PARC EOLIEN OISE 1

REPONSE A L'AVIS DE L'AUTORITE ENVIRONNEMENTALE DU 20 AVRIL 2021

PROJET EOLIEN DU BEL-HERAULT

Communes de Bucamps, Le Quesnel-Aubry, et Montreuil-sur-Brèche

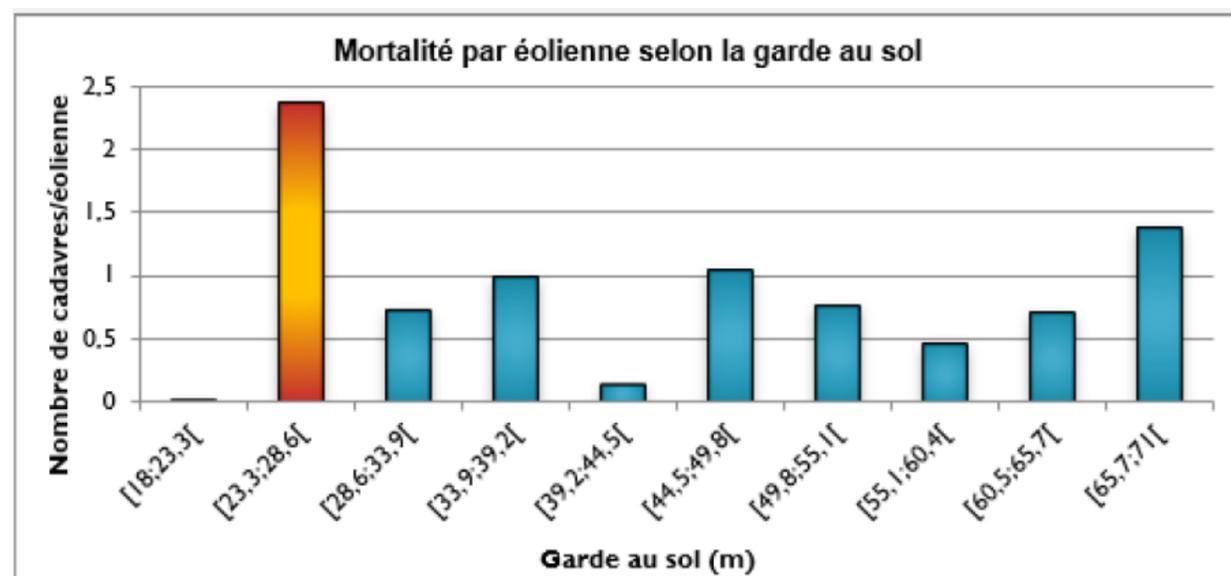
II.3.2 « Afin de limiter les impacts sur la faune volante, l'autorité environnementale recommande de choisir parmi les modèles d'éoliennes envisagés, celui avec la garde au sol la plus élevée. » (p .12/13)

Initialement, la société Parc Eolien Oise 1 avait fait le choix de modèles de gardes au sol allant jusqu'à 23 mètres. Suite à la demande de compléments, le choix a été fait de ne considérer que des machines dont la garde au sol minimale est de 30 mètres.

Il est à noter qu'en ne conservant que la garde au sol la plus élevée (37 mètres), la production énergétique et le coût de l'énergie produite ne peuvent pas être optimisés. En effet, il y aurait un problème de disponibilité des éoliennes par les constructeurs (car il y a également une contrainte en hauteur bout de pale, limitée à 140 m (liée à la proximité avec l'aéroport de Beauvais)).

Mais surtout, au-delà de cette considération et en l'état actuel des connaissances sur le sujet, il s'avère qu'une garde au sol de 37 mètres n'est pas plus protectrice qu'une garde au sol de 30 mètres.

Par ailleurs, le graphique ci-dessous ne montre pas de différences significatives quant à la mortalité générée pour des gardes au sol de 30 ou de 37 mètres, dans les Hauts-de-France. Il suggérerait même qu'il y a moins de mortalité à 30 mètres de garde au sol qu'à 37 mètres.

Ainsi, tous les modèles d'éolienne présentés en phase de compléments restent conservés.

Carte d'implantation du projet retenu (source : étude d'impact section B page 294)

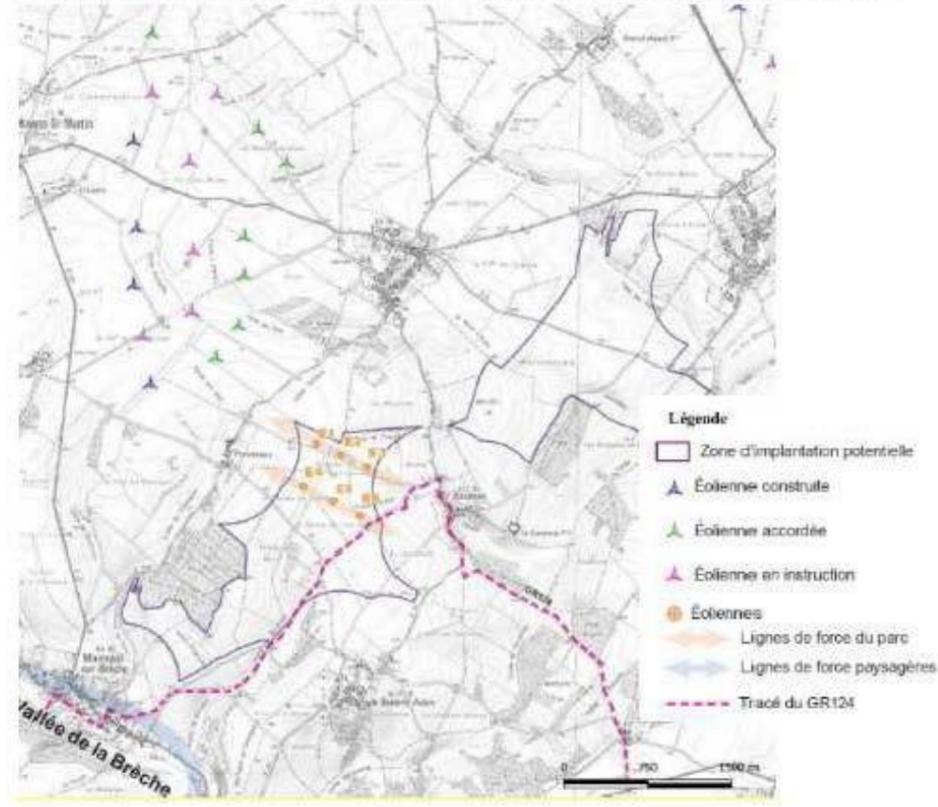
Le modèle n'est pas encore choisi, l'avis est rendu sur un projet de six éoliennes d'une hauteur maximale de 140 m et de garde au sol² entre 30 et 37 mètres, localisées comme indiqué ci-dessous.
